Stadt Eschweiler  
 Der Bürgermeister  
 660 Abteilung für Straßenraum und Verkehr

**069/11**

**Ausbau der Ardennenstraße**

**Ergebnis-Niederschrift über die Bürgerversammlung für den geplanten Ausbau der Ardennenstraße am 23.02.2011**

### Anlage 4 : Detail 1

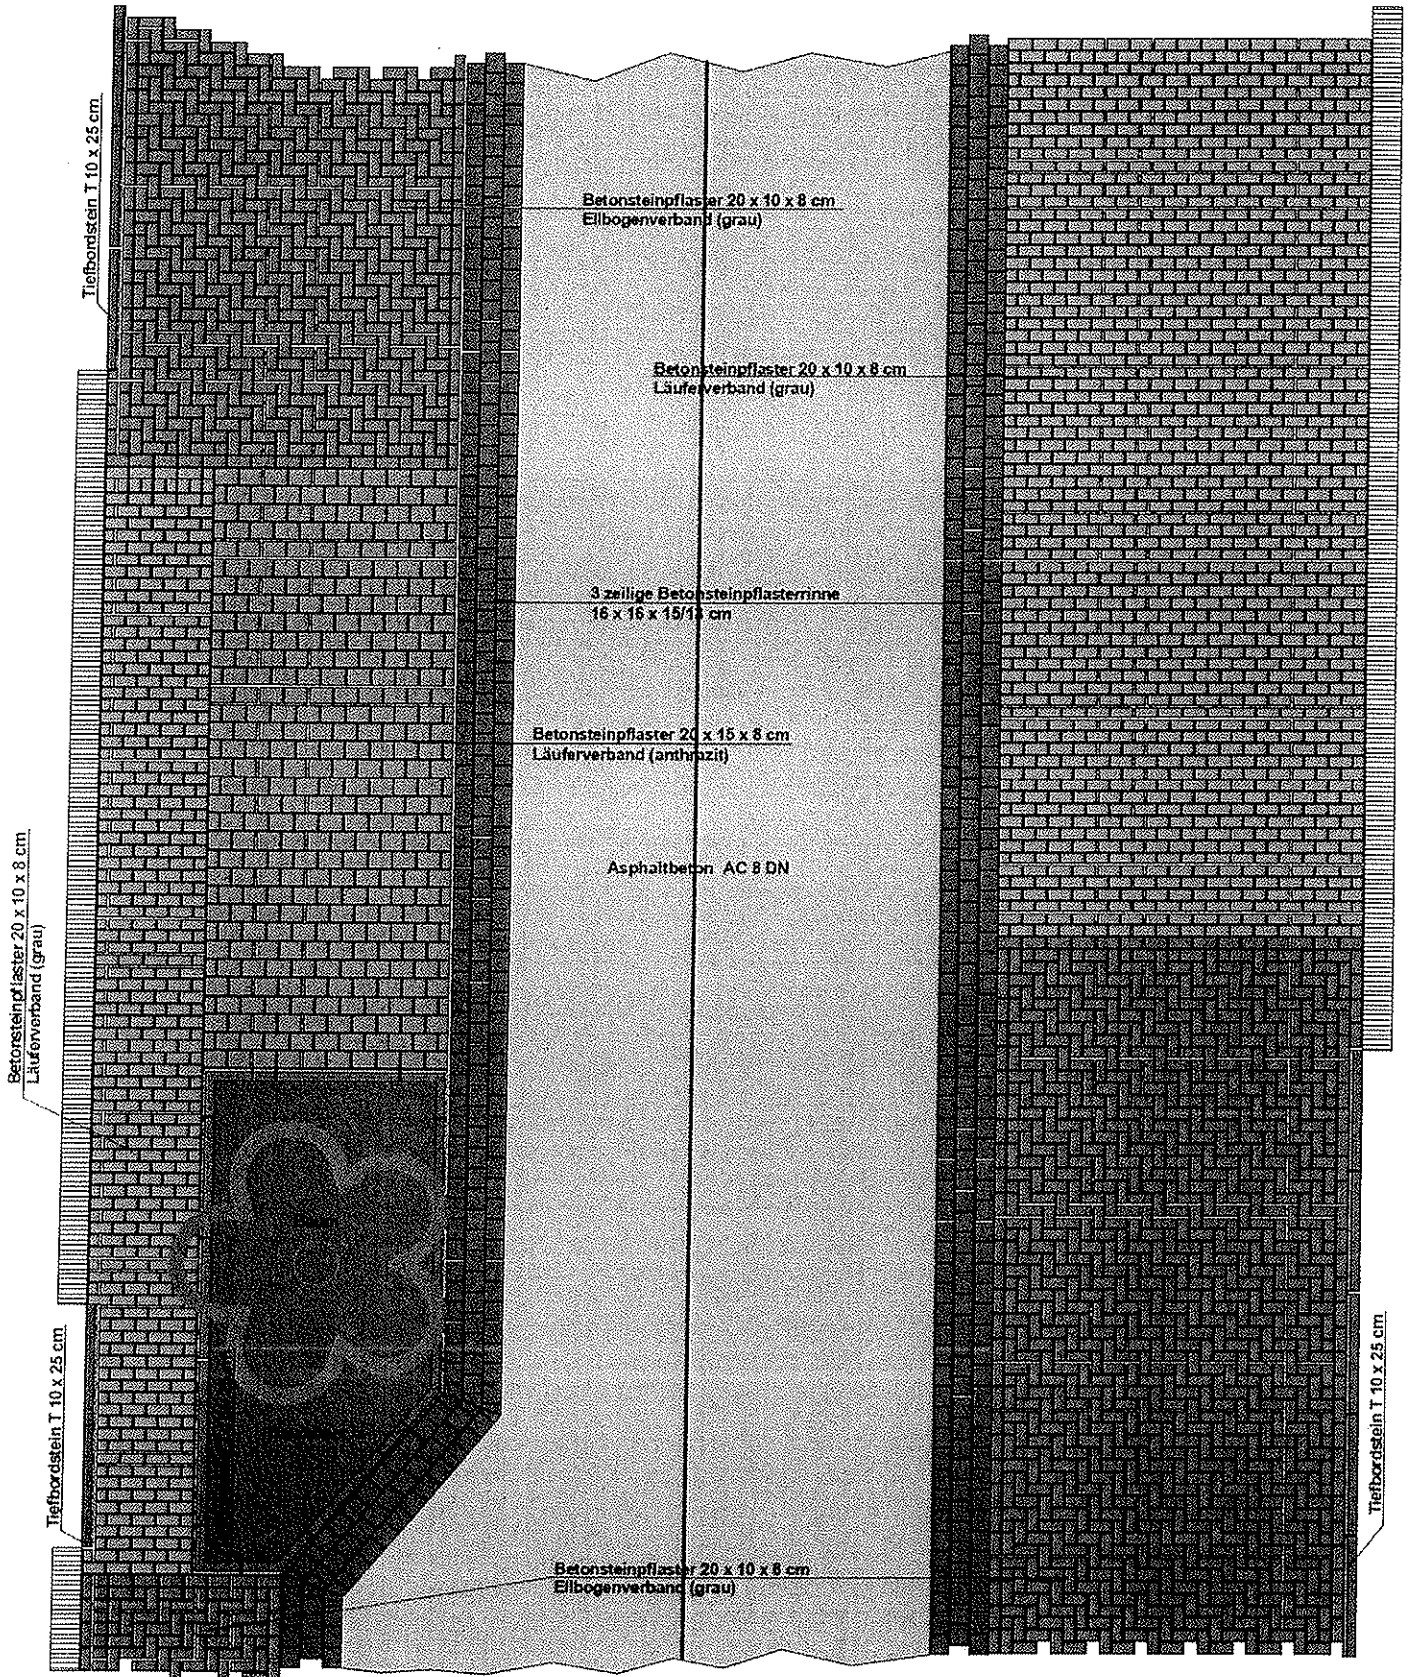
- *Die Ardennenstraße ist zu breit geplant, so dass das zukünftige Geschwindigkeitsniveau zu hoch sei.*

Die Regelbreite der Ardennenstraße beträgt ca. 9,0 m. Die o. g. Anmerkung wurde auf Grund des Details 1 gemacht. Dieses Detail liegt an einer der breitesten Stellen des überplanten Bereichs, insbesondere der östlich gelegene Seitenbereich ist hier sehr breit, da unmittelbar hinter dem Ende eines Parkstreifens gelegen. Der Fahrbereich ist insgesamt mit in der Regel 3,50 m Breite zzgl. der beiden jeweils 0,50 m breiten Rinnenanlagen eher eng bemessen, zusätzlich wird die Geschwindigkeit durch die Versätze und Einengungen im Fahrbereich mit den entsprechenden Einbauten (Baumscheiben, Natursteinpflaster-Aufpflasterung im Seitenbereich) verringert.

Eine weitere Reduzierung der Breite des schon sehr schmal geplanten Fahrbereichs wird abgelehnt. Die Gesamtbreite wird durch die Festsetzung im rechtswirksamen Bebauungsplan festgelegt und kann daher nicht verändert werden.

**Einmündungsbereich nördliche Stichstraße – Änderung der Planung**

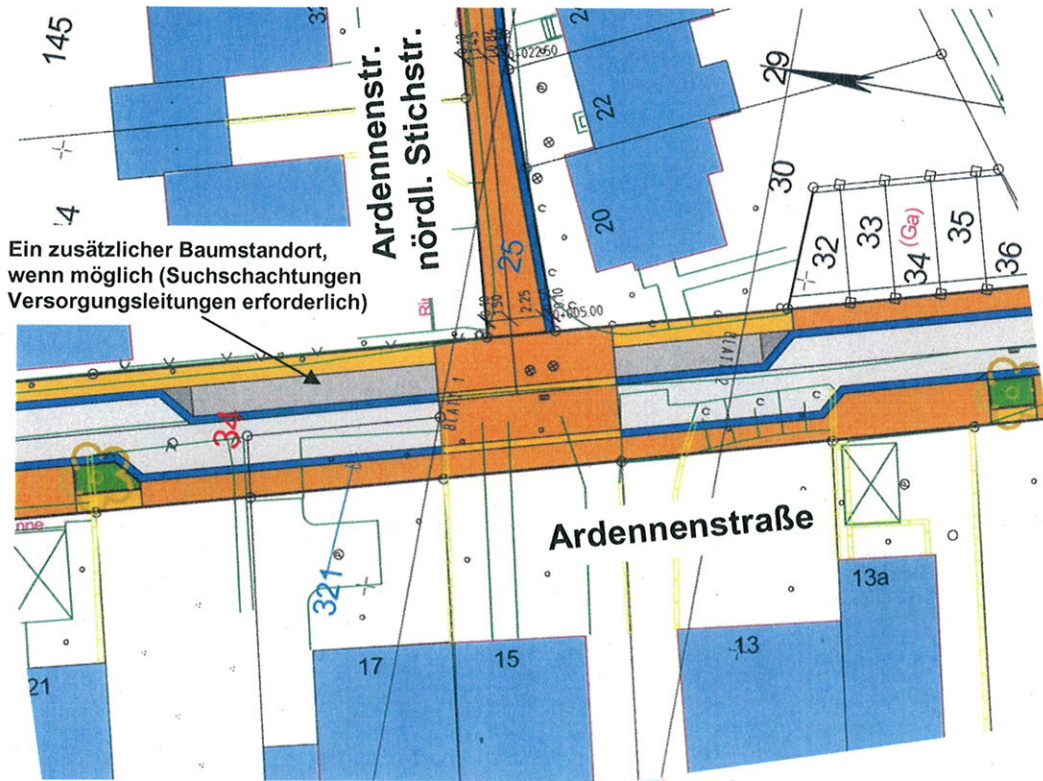
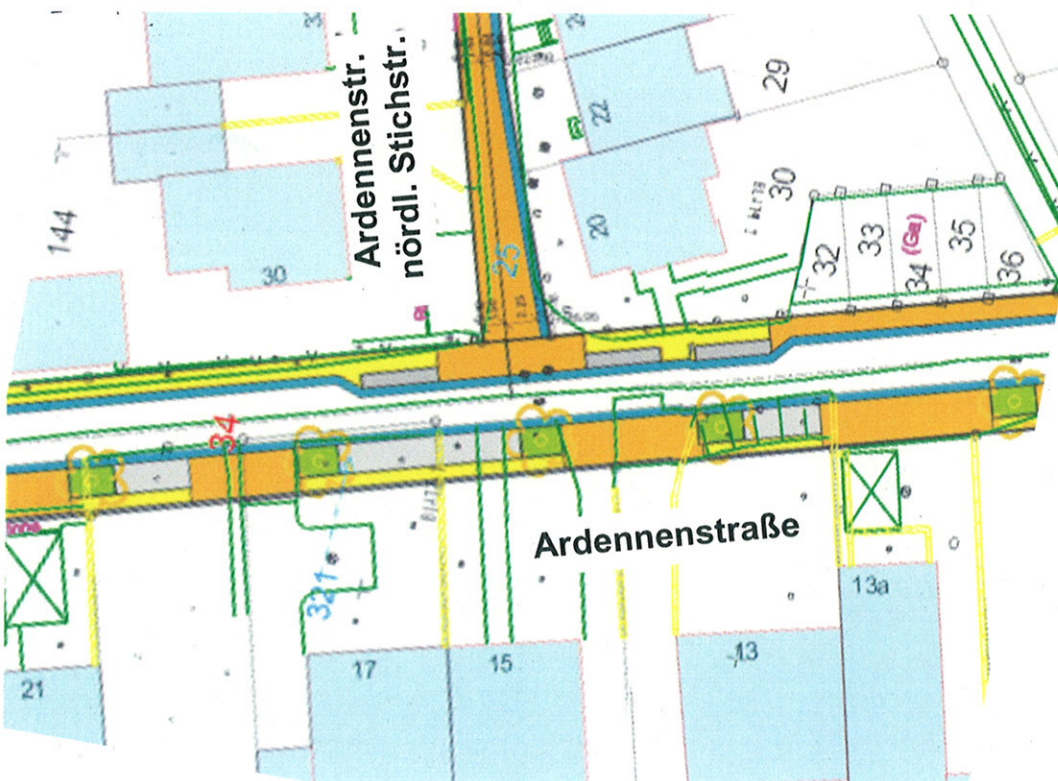
- Parzelle 322: In Kürze geplanter Hausbau, Zufahrt und Carport spiegelbildlich zur benachbarten Parzelle 324 (Haus 21).
- Parzelle 320 (Haus 17): Geplanter Ausbau von Senkrechtparkständen auf gesamter Frontlänge.
- Parzelle 318 (Haus 15): Zugang vor Haus muss zum Ein- und Ausladen befahrbar sein.
- Parzelle 307 (Haus 13a): Tauschen von Baum und Parkplatz vor den Häusern 13 / 13a zur Verbesserung der Sichtverhältnisse

Auf Grund der o. g. Einschränkungen ist die Einrichtung von Parkständen im Bereich gegenüber der nördlichen Stichstraße dann nicht mehr möglich. Gerade in diesem Bereich besteht auf Grund der beengten Verhältnisse in der Stichstraße aber erhöhter Parkdruck. Aus diesem Grunde wird die Fahrbahn hier weiter als geplant in westliche Richtung verschoben, auf der östlichen Seite können somit 5 Parkstände (statt 4 Parkständen auf der westlichen Seite) vorgesehen werden. Es entfallen hierfür 3 Baumstandorte. Während der Bauarbeiten wird durch Suchschachtungen die genaue Lage der Versorgungsleitungen lokalisiert und, wenn möglich, ein Baum auf der östlichen Seite gepflanzt. Hierdurch

würde dann ein Parkstand entfallen. Weitere positive Nebeneffekte dieser Planänderung sind, dass der Fahrbereich mehr als vorher verschwenkt und somit die verkehrsberuhigende Wirkung vergrößert wird und sich die Fläche der östlichen Seitenbereiche verbreitert, so dass hiermit auch der Raum für die Aufstellung von Müllgefäßen vergrößert wird.

Änderungen: Verlegung der Parkstände auf die östliche Straßenseite; Fahr- und Seitenbereiche angepasst.
